**Verslag huishoudelijke elektrische installatie op laagspanning en zeer lage spanning****Algemeen:**

Referentie: 003-20260831-03	Datum controle: 31/08/2026
Keurder: 003

Eigenaar: Deriveire Dirk	EAN-code: 541448820066086008
Adres installatie: Damstraat 92, 9800 - Deinze	Nummer teller(s): 1SAG3105158670
	Distributienetbeheerder installatie: Fluvius
Datum uitvoering installatie: ☒ Vóór 01/10/1981 ☐ Tussen 01/10/1981 en 01/06/2020 ☐ Vanaf 01/06/2020	
Type: ☒ Woonenheid ☐ Niet-huishoudelijk ☐ PV ☐ Batterij ☐ Laadpaal

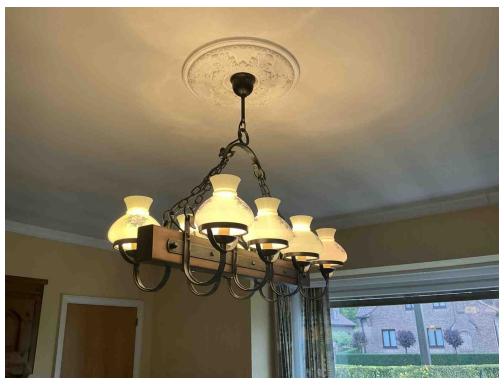
D08 - De nodige markeringen op de beveiligingstoestellen ontbreken of zijn onleesbaar (Boek 1: 5.3.5.5).

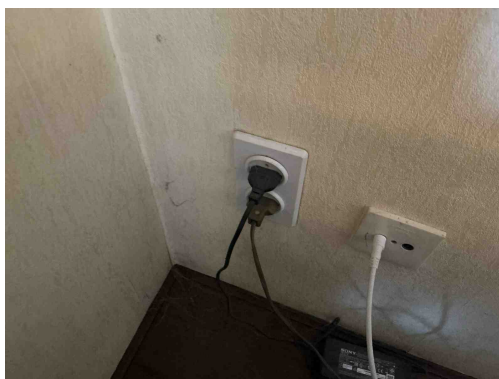
Klasse 0 toestel verboden

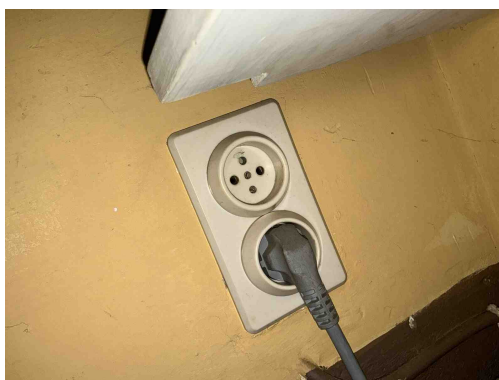
A20 - Er bevindt zich een contactdoos zonder beschermingsgeleider in de elektrische installatie. Deze is niet geplaatst achter een differentieelstroombeschermingsinrichting met grote (max. 30mA) of zeer grote (max. 10mA) gevoeligheid.

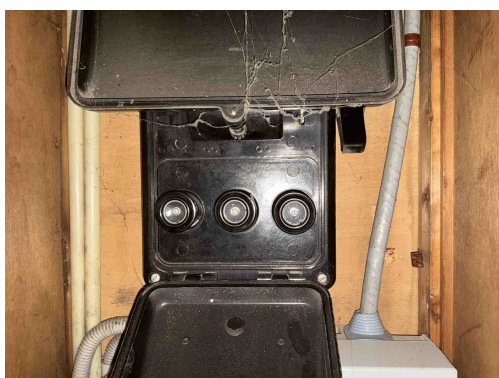
B06 - Het elektrisch verdeelbord heeft niet de minimale beschermingsgraad IPXX-B in een gewone ruimte (Boek 1: 4.2.2.3).

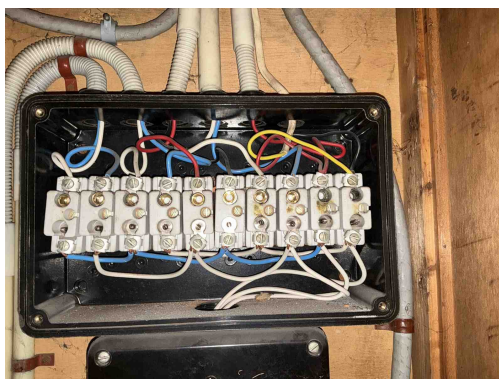
Diazed zekeringen verboden

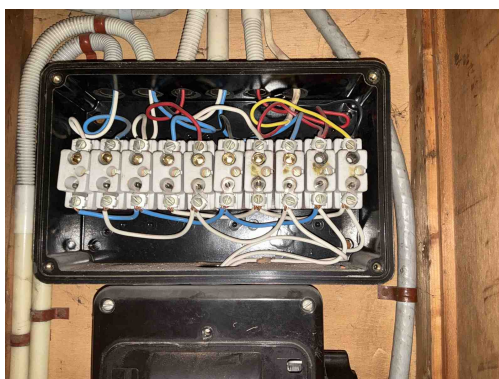
T21 - Het elektrisch materieel is niet geplaatst volgens de voorschriften van de fabrikant/ regels van goed vakmanschap . (Boek 1: 1.4.1.3)

Opmerking: Ophangvijzen bord niet afgedekt

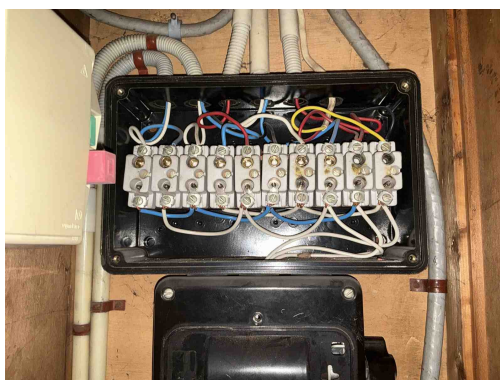
E04 - De continuïteit van de (hoofd)equipotentiale verbindingen is niet gegarandeerd (Boek 1: 5.4.4.1 / 5.4.4.2).
